2007年2月28日

LS-7000XT、LS-8200SDのサンプルタイミングの位相ずれに関する報告

白山工業株式会社  
防災システム事業部

図 1. CS5376( ) デシメーションフィルタのサンプリングタイミング位相ずれの説明図

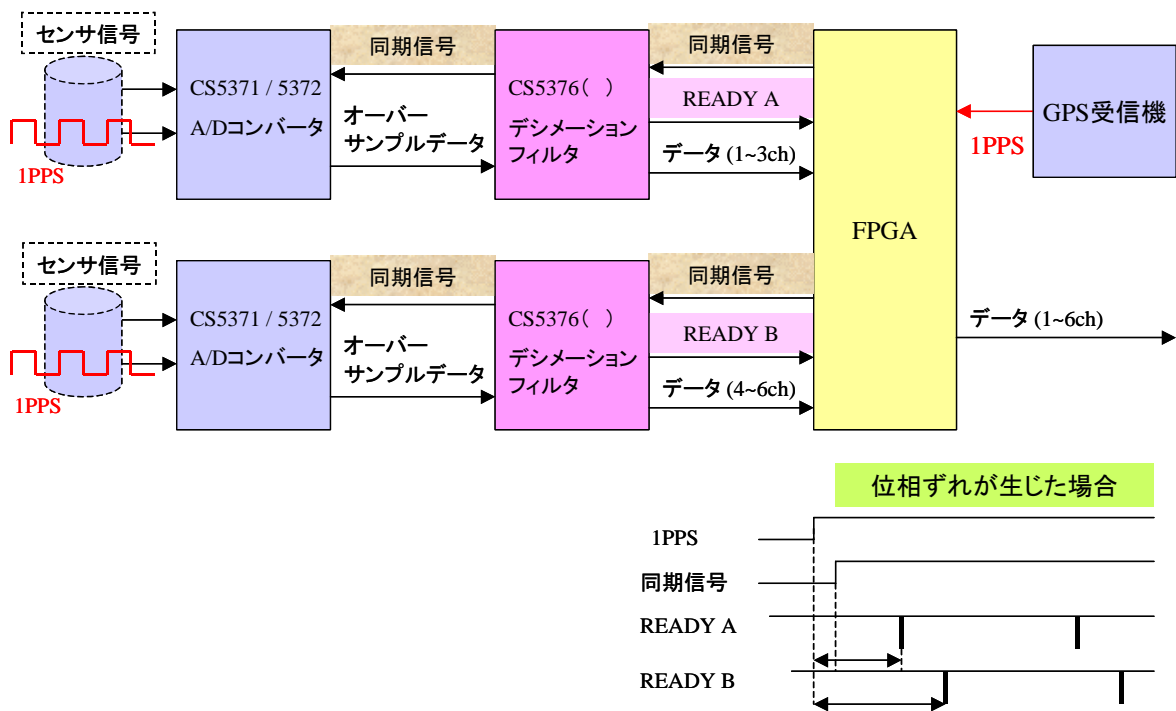
首題機器に使用のデシメーションフィルタチップ（シーラスロジック製CS5376およびCS5376A）に、GPS時刻に同期するよう、同期信号(SYNC)を与えても、正常動作しないことがある、ということが判明いたしました。

図 2-1(a). LS-7000XT (CS5376 Rev.A) の 1PPS 実測データ(100Hz, min40)

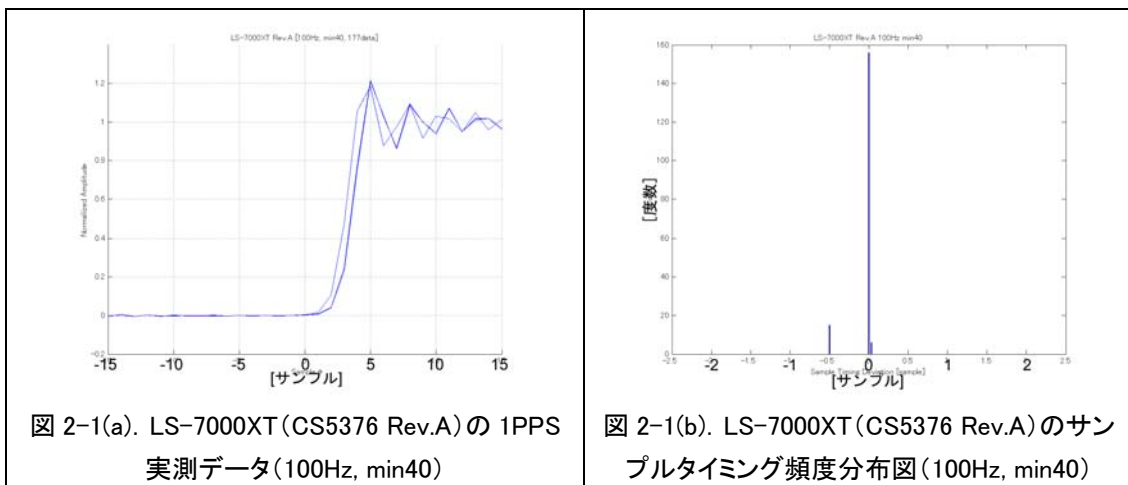
別紙の図2-1(a)、2-2(a)、3-1(a)、3-2(a)は、当該機器のセンサ入力端子にUTCに同期した1PPS信号を入力し、繰り返し測定したときの記録（正秒の前後15サンプル）を重ねて示したものです。

図のように、場合によりサンプリングタイミングが最大1サンプル程度でばらつく可能性があることが確認されました。

デシメーションフィルタチップを最新バージョン(CS5376A)に換装いたします。またサンプリングの監視機能を追加するため FPGA の書き換えとファームウェアの変更を行います。

図 2-3(a). LS-7000XT (CS5376A, F/W 修正版) の 1PPS 実測データ(100Hz, min40)

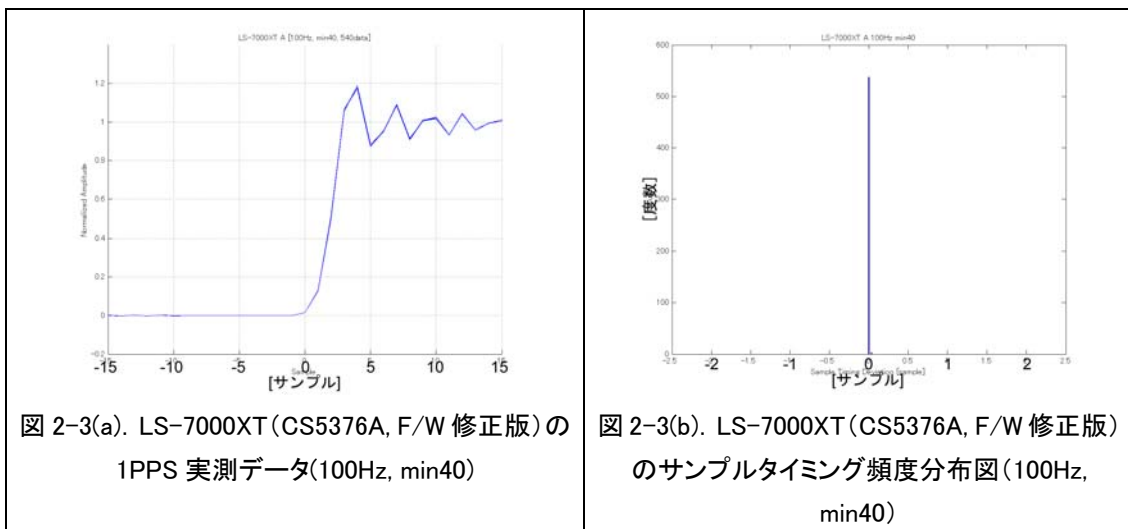
0.1 サンプル以内	1 サンプル以内
対策前	CS5376 Rev.A 搭載器	82.81%	99.76%
	CS5376 Rev.B 搭載器	77.14%	99.98%
対策後	CS5376A、F/W 修正版	100%	100%
